核計装（起動系）検出器の更新における既設検出器との同等性について

令和5年8月22日
 原子力科学研究所
 臨界技術第1課

図2 出力パルス波形 (変更後)

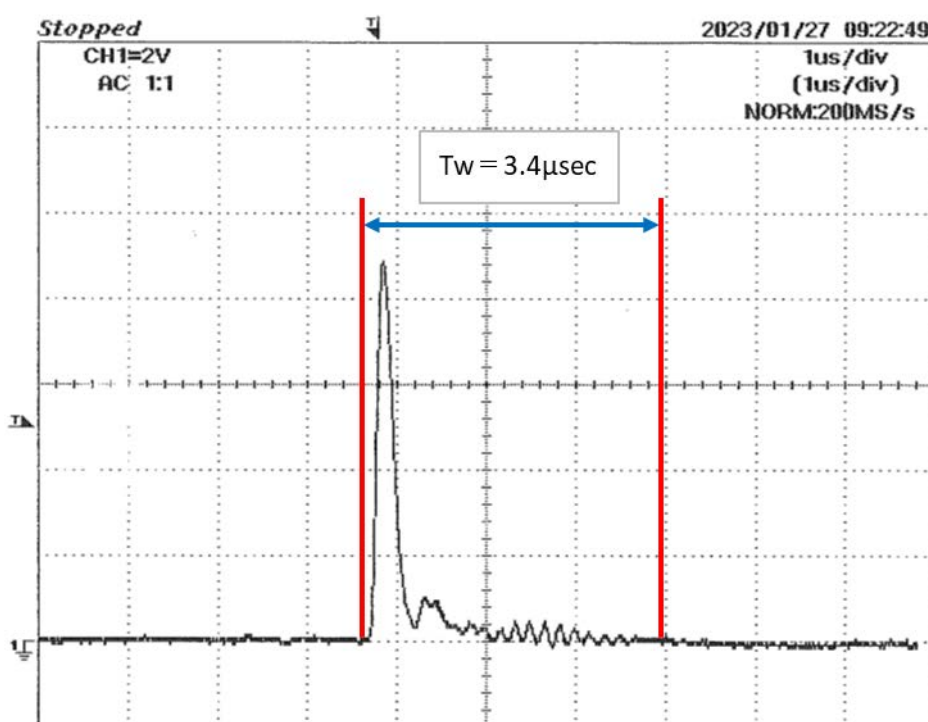
図2に示す出力パルス波形は、更新する検出器で中性子を検出した際のパルスを計測したものである。この図における出力パルス幅 (T_w) は、立上がり、立下がり、リングング (波形の振動現象) 及び不感時間を考慮した時間である。このパルス幅は $3.4 \mu s$ であり、 $1/3.4 \mu s = 2.94 \times 10^5$ から、既設の測定範囲 ($1 \sim 2 \times 10^5$ cps) を満足する。

図3 出力パルス波形（変更前）

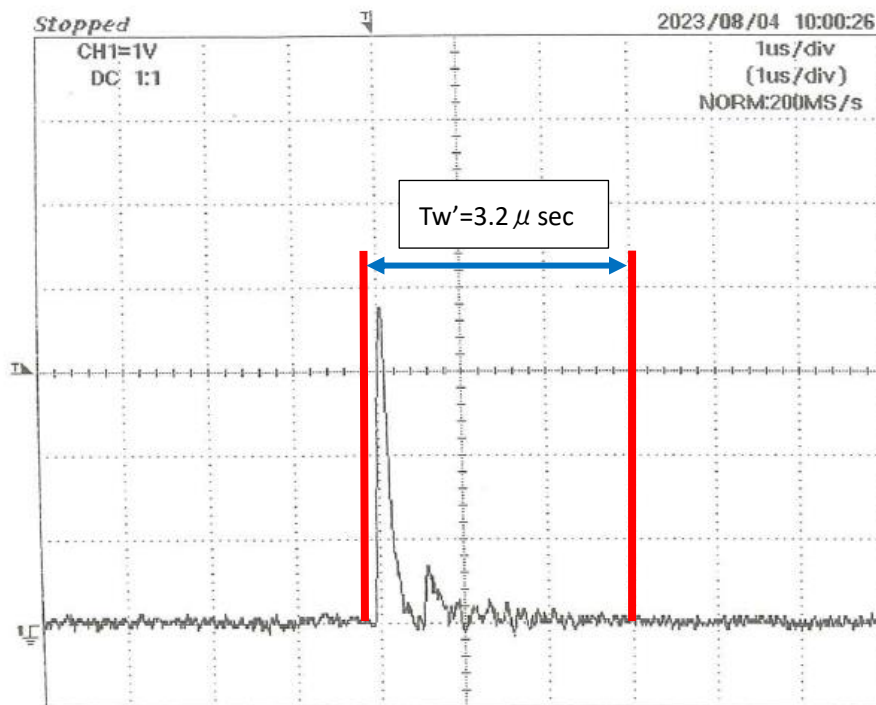
また、図3に変更前の検出器で中性子を検出した際のパルス波形を示す。図3に示すとおり変更前の検出器における出力パルス幅 (T_w') は $3.2 \mu s$ であり、計測範囲に係る性能として検出器の変更前後で同等であることを確認した。
